**Avis délibéré de la mission régionale d'autorité
environnementale sur le parc agrivoltaïque au sol porté
par la société RWE sur la commune de Noyant-d'Allier
(03)**

Avis n° 2025-ARA-AP-2000-N10398

Avis délibéré le 10 février 2026

Figure 3: Cartographie des habitats (source : étude d'impact).

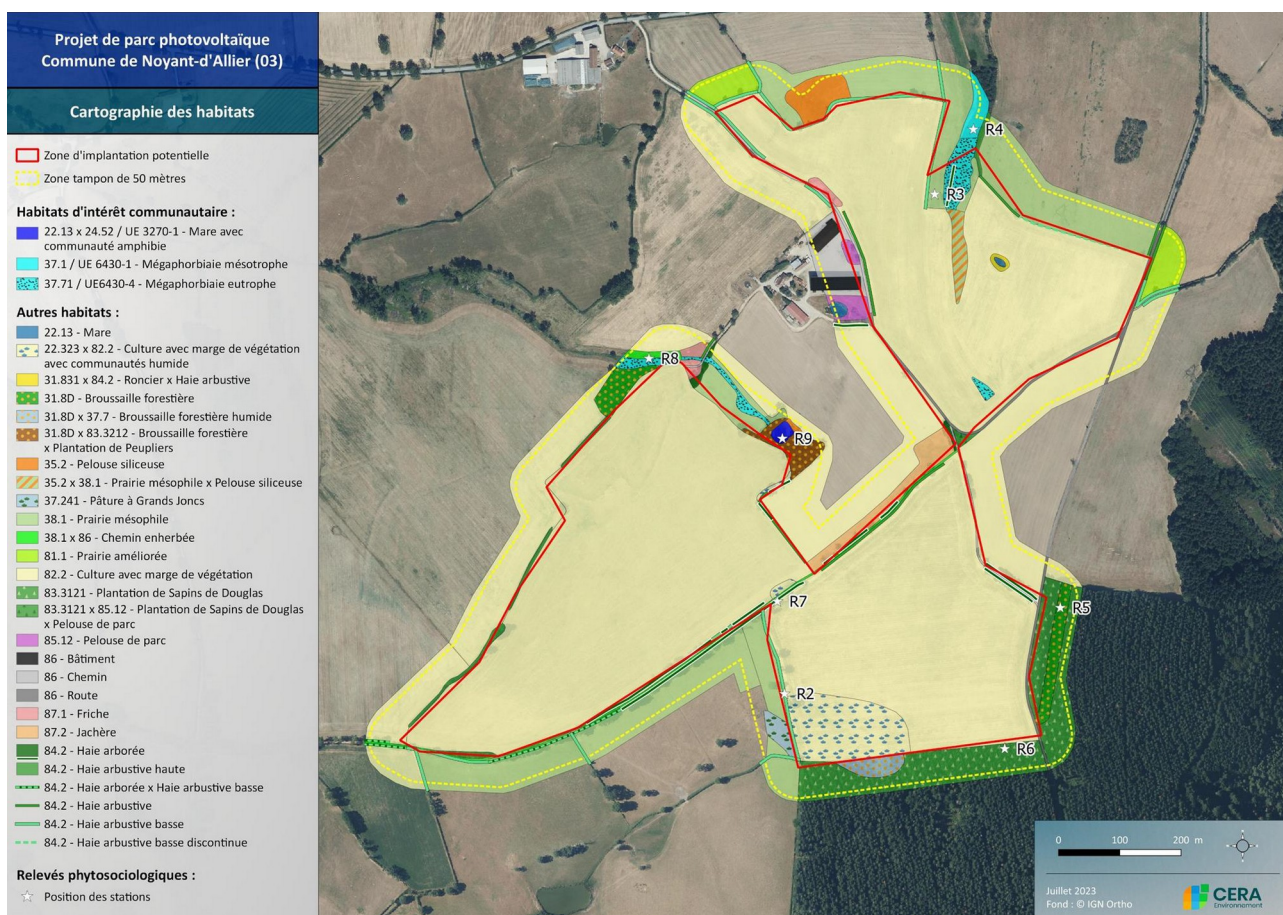
Le lien est fait entre habitats et niveau d'enjeu, y compris d'un point de vue cartographique, ce qui facilite la compréhension de l'environnement naturel du projet. Cependant, les 4 280 ml de haies sont considérées comme ayant une faible valeur patrimoniale. Pourtant, ces habitats sont des zones refuges dans un secteur d'agriculture intensive et sont à la base du cycle biologique de nombreuses espèces animales. Aussi cette qualification de « faible valeur patrimoniale » doit être revue à la hausse indépendamment de leur abondance, dans le secteur.

L'Autorité environnementale recommande d'approfondir l'analyse des enjeux pour les haies et alignements d'arbres du secteur, considérés comme de faible enjeu dans l'étude d'impact.

Figure 4: Carte des enjeux de l'avifaune (source : étude d'impact).

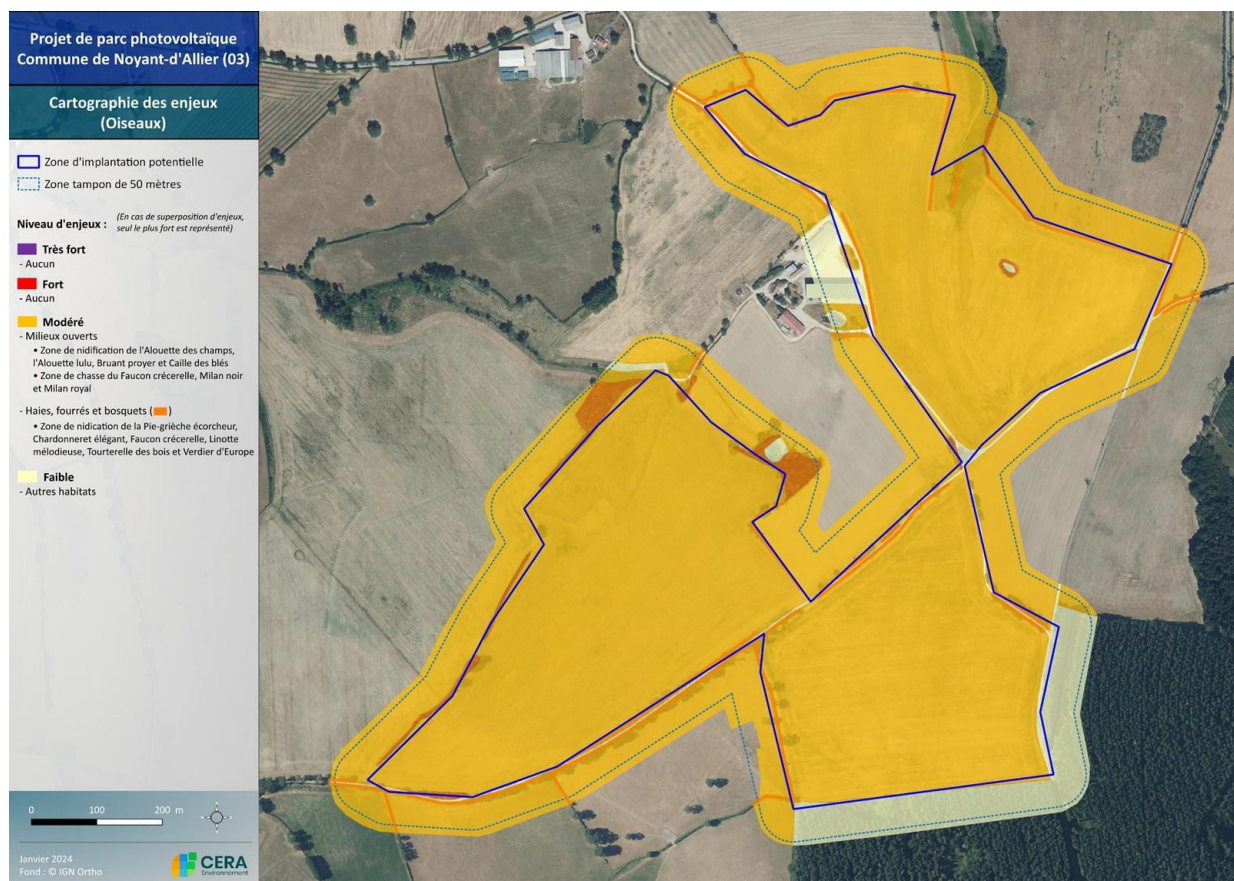
- avifaune : des enjeux concentrés au niveau des zones de nidification de l'Alouette lulu, du Bruant proyer et de la Caille des blés, des zones de chasse du Faucon crécerelle et deux espèces de Milans pour les milieux ouverts et des zones de nidification de la Pie-grièche écorcheur, Chardonneret élégant, Faucon crécerelle, Linotte mélodieuse, Tourterelle des bois et Verdier d'Europe (cf. carte ci-après). Le plan national d'action Pies-grièches 2025-2034 met en avant les impacts forts des parcs photovoltaïques au sol sur l'espèce par la limitation de l'accès aux ressources trophiques¹⁶. Aussi, la taille et les effets indirects du parc doivent amener à considérer les impacts sur cette espèce parapluie¹⁷ comme centraux dans le dimensionnement du projet, ce qui n'apparaît pas clairement en l'état actuel du projet.

- **d'approfondir l'analyse des enjeux du projet en ce qui concerne la faune, en particulier les oiseaux, éventuellement de modifier par suite les incidences et de mener les démarches ERC en conséquence, en particulier sur la population de Pie-grièches écorcheurs ;**

Figure 5: Carte des enjeux chiroptérologiques (source : étude d'impact).

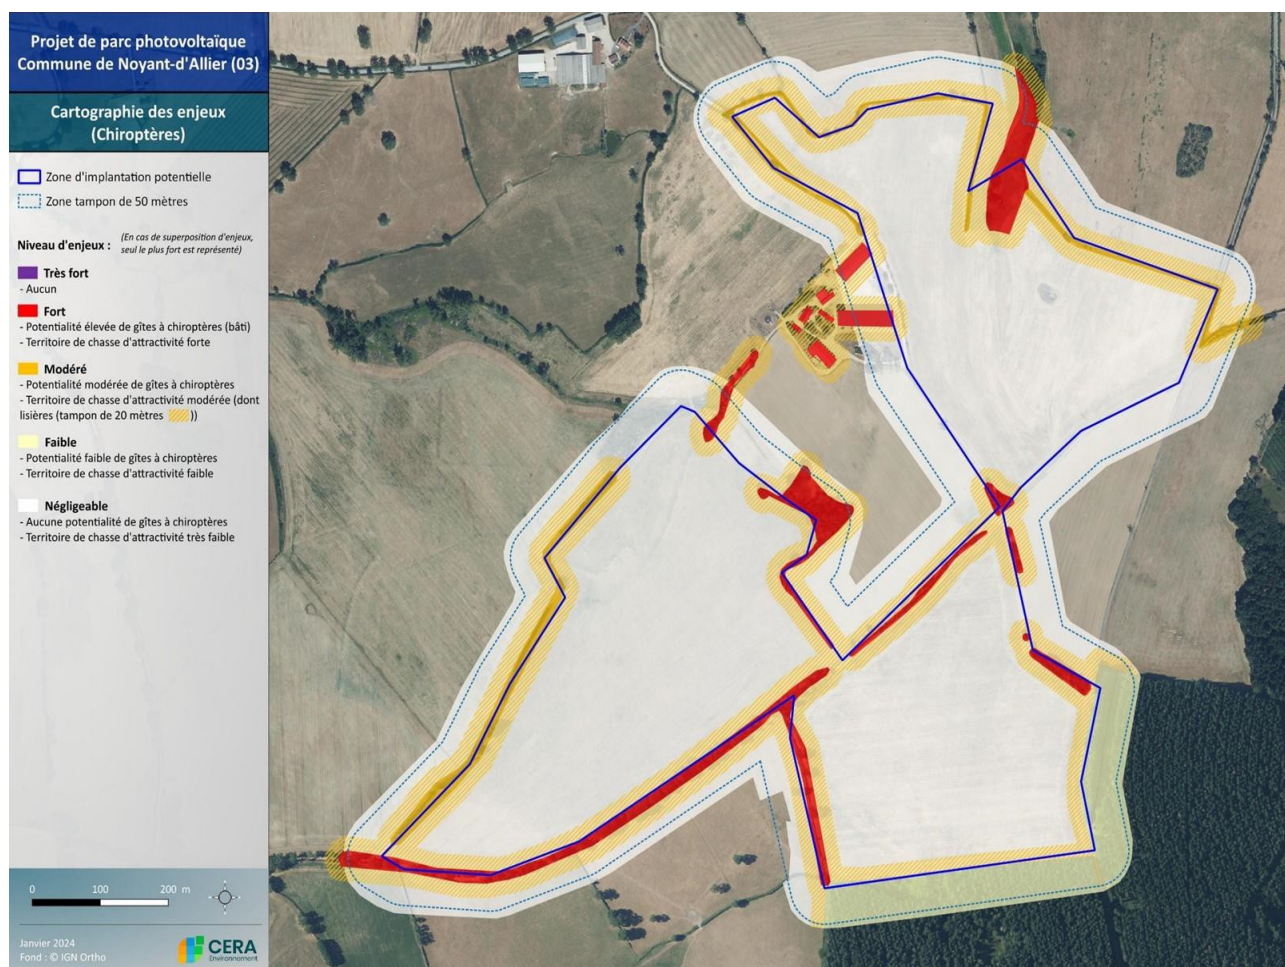
- chiroptères : des enjeux forts au niveau des habitats de chasse de plus forte attractivité et des gîtes probables, enjeux modérés pour les lisières, avec un tampon de vingt mètres et des potentialités modérées de gîtes (cf. carte ci-après) ;

- **de justifier que l'emplacement des clôtures minimise les impacts sur la faune et sur le paysage et de justifier l'intervalle envisagé entre chaque passage à faune, puis le cas échéant d'éloigner autant que possible les panneaux des clôtures mais aussi des lisières de la forêt sur l'îlot Sud, car ce sont les lieux de plus forte activité de la faune volante ;**
